EuroCB Pacific IV

MODIFICATION DES CANAUX

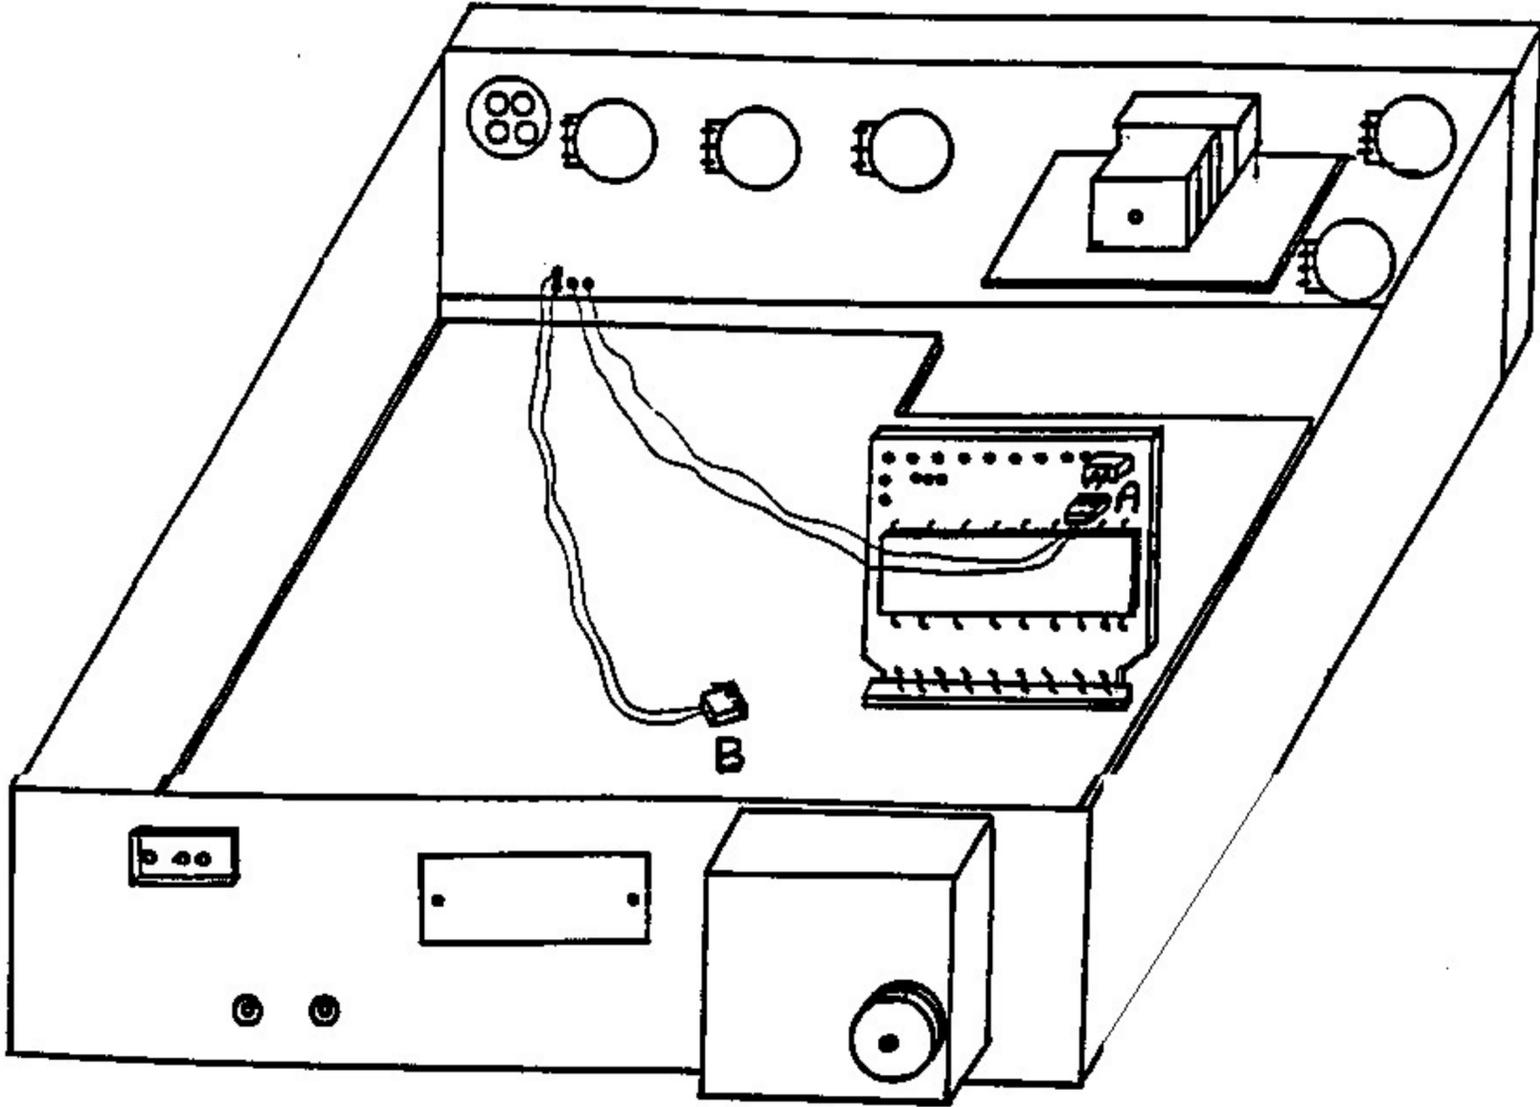
REEMPLACER LE CONNECTEUR "B" PAR LE CONNECTEUR "A" NORMAUX :

"ANL ET NB" NON ENFONCEES

INF : "ANL ET NB" ENFONCEES

SUP : "ANL" ENFONCEE

POUR AVOIR UN CLARIFIER SEPRE EN EMISSION/RECEPTION
RETOURNER LE CONNECTEUR 4 BROCHES SITUE A L'AVANT
GAUCHE DU TX
